INFORME DE AUDITORÍA N° 005-2026-2-2408-AC

**AUDITORÍA DE CUMPLIMIENTO
MUNICIPALIDAD DISTRITAL DE CATACAOS**

**“EJECUCIÓN DE OBRA: MEJORAMIENTO DEL SERVICIO
DEPORTIVO DEL COLISEO CRISTHIAN REQUENA PASAPERA
EN EL CENTRO POBLADO MONTE SULLON DEL DISTRITO DE
CATACAOS, PROVINCIA PIURA - DEPARTAMENTO DE PIURA”**

PERÍODO: 8 DE MARZO DE 2022 AL 12 DE DICIEMBRE DE 2022

Fig. 23 – Comportamiento del muro actual de la tribuna existente

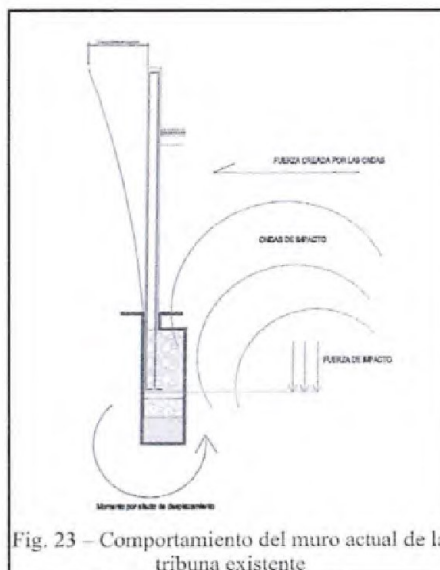
"(...) el muro ha desarrollado desplazamientos que son más grandes en la parte superior y van disminuyendo a lo largo de su altura, (...). En base a ello podemos confirmar que el muro está atravesando un volteo en su base que produciría desplazamiento en su corona (...)

Disponer de la falla que en realidad se estaría dando en el muro se determinaría con un estudio estructural completo, ya que hay que precisar también si la capacidad portante habría sido excedida por efecto del volteo del muro.

Se sugiere realizar un estudio estructural completo a efectos de encontrar una solución de reforzamiento y control de la deformación del muro de contención, planteándose soluciones prácticas y viables.

Imágenes n.ºs 10 y 11
Auscultación n.º 1 y 2 en gradería

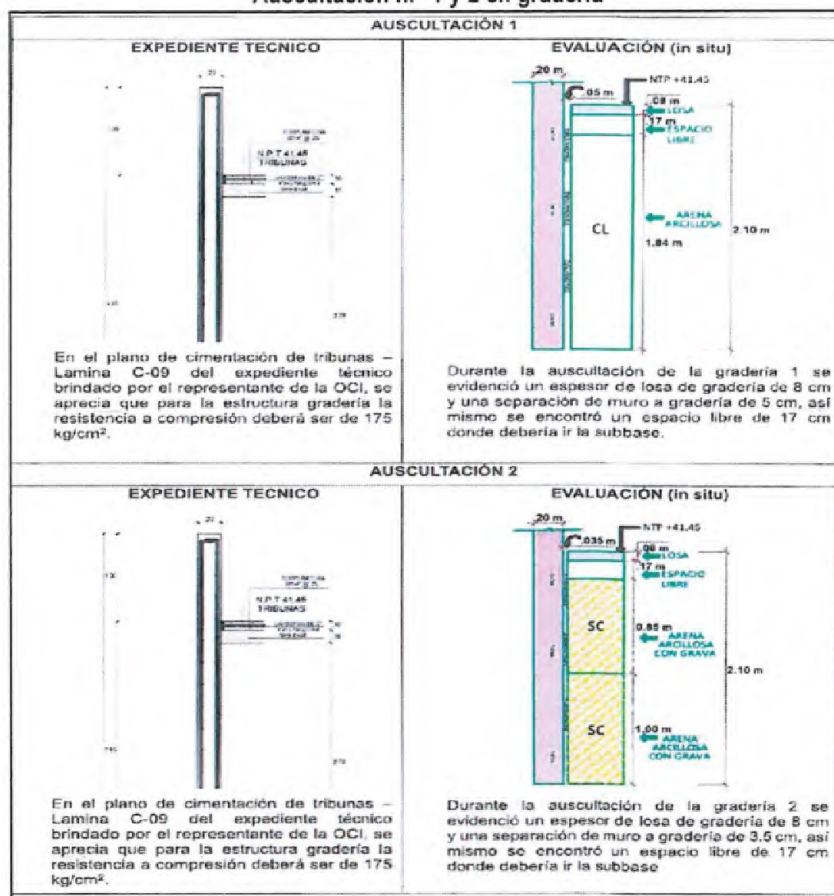
Auscultación	Profundidad (m)	Proctor modificado MDS (g/cm³)	Densidad del suelo (g/cm³)	Grado de compactación (%)	Especificación de acuerdo con la NTE 650	Condición
GRADERIA - 01	0,25 m - 2,10 m	1,5783	1,352	72,0%	90%	No cumple
GRADERIA - 02	0,25 m - 1,10 m	1,9477	1,3351	68,5%	90%	No cumple
GRADERIA - 03	0,25 m - 2,10 m	1,9	1,5	78,8%	90%	No cumple
GRADERIA - 04	0,10 m - 2,10 m	2,0	1,3	65,1%	90%	No cumple

Por otro lado, en relación a las auscultaciones, se observó lo siguiente:

Imagen n.° 21

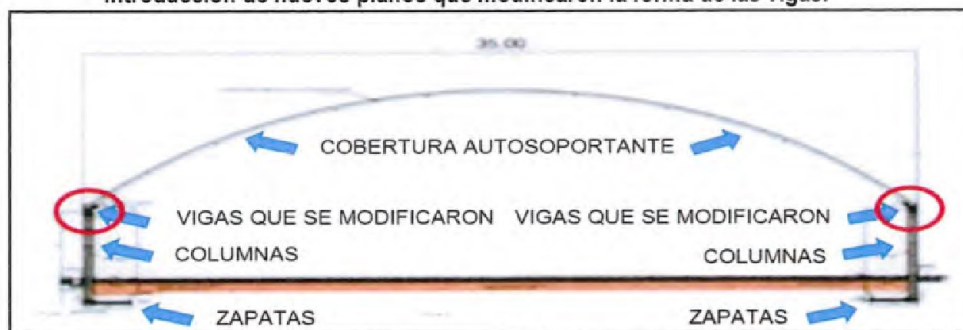
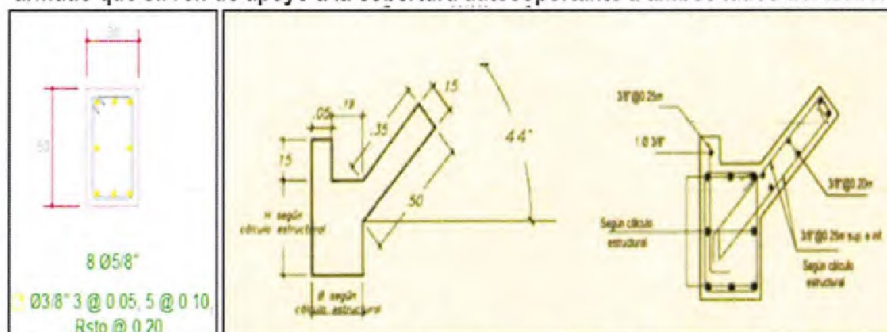
Como se visualiza en el informe n.° 418-2022-MDC-ING.EMGM-SGUEI-GDURI, de 27 de mayo de 2022 (**Apéndice n.° 78**), sobre la ampliación a la respuesta del proyectista, elaborada por el subgerente de Unidad Ejecutora de Inversiones¹⁰¹; en el cual alcanzó los planos aclaratorios (Plano C-7¹⁰², Plano PG-2¹⁰³, Plano PG-3¹⁰⁴, y Plano D-10¹⁰⁵) (**Apéndice n.° 12**), relacionados a la consulta n.° 08, (correspondiente a la cobertura Autosoportada y ha cómo se conectaría con la VIGA longitudinal y columnas de concreto), de acuerdo a la revisión y análisis, del supervisor de obra, se originó la prestación adicional de obra n.° 01, y como consecuencia de ello, demandó la realización de nuevos cálculos estructurales para la verificación y modificación de los pórticos estructurales que conforman el techo del patio (comprendidos por las zapatas, columnas y cobertura autosoportante) debido a la modificación introducida a la sección de viga propuesta para servir de apoyo a la Cobertura Autosoportante como se aprecia a continuación:

Pórticos estructurales que conforman el techo del patio, (Comprendidos por zapatas, columnas, vigas y cobertura autosoportante), que debieron ser recalculados, por la introducción de nuevos planos que modificaron la forma de las vigas.

Imagen n.º 27

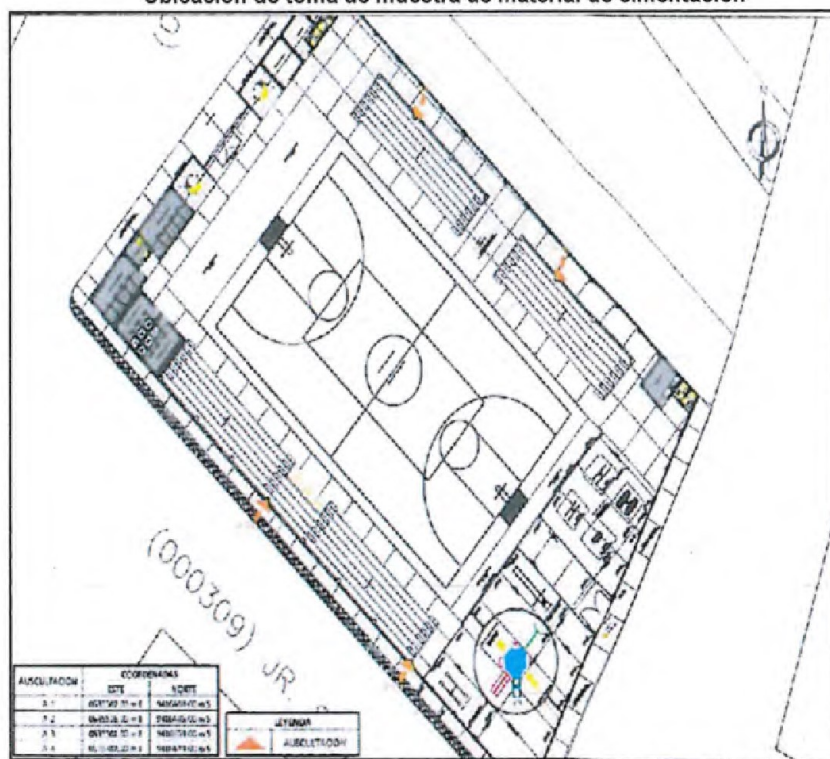
La cimentación se ejecutó de manera inconforme con los planos, al verificarse la ausencia crítica del solado y, en varios sectores, la falta de material granular de apoyo en el nivel de desplante (...). Esta ejecución defectuosa compromete gravemente la durabilidad y la estabilidad de la estructura del coliseo

VERIFICACION DE DESPLAZAMIENTO LATERAL

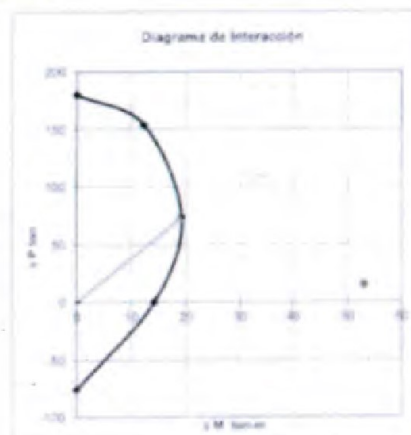
Carga Puntual	9.246 kg
Carga Distribuida por viento	220.66 kg/m
Desplazamiento lateral puntual	11.67 cm
Desplazamiento lateral distribuida	0.54 cm
Desplazamiento lateral total	12.21 cm
Desplazamiento lateral admisible	3.84 cm NO CUMPLE

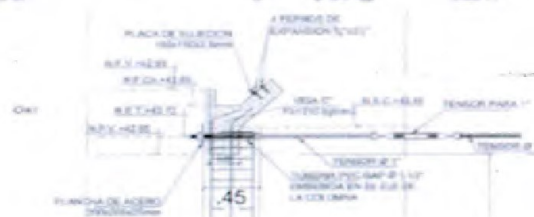
Nota: El cálculo demuestra que es necesario colocar tensor en cada eje de columna.

Si no se coloca el tensor, el hecho que el subsapato genere un empuje a las columnas de las columnas que están aisladas a un costado.
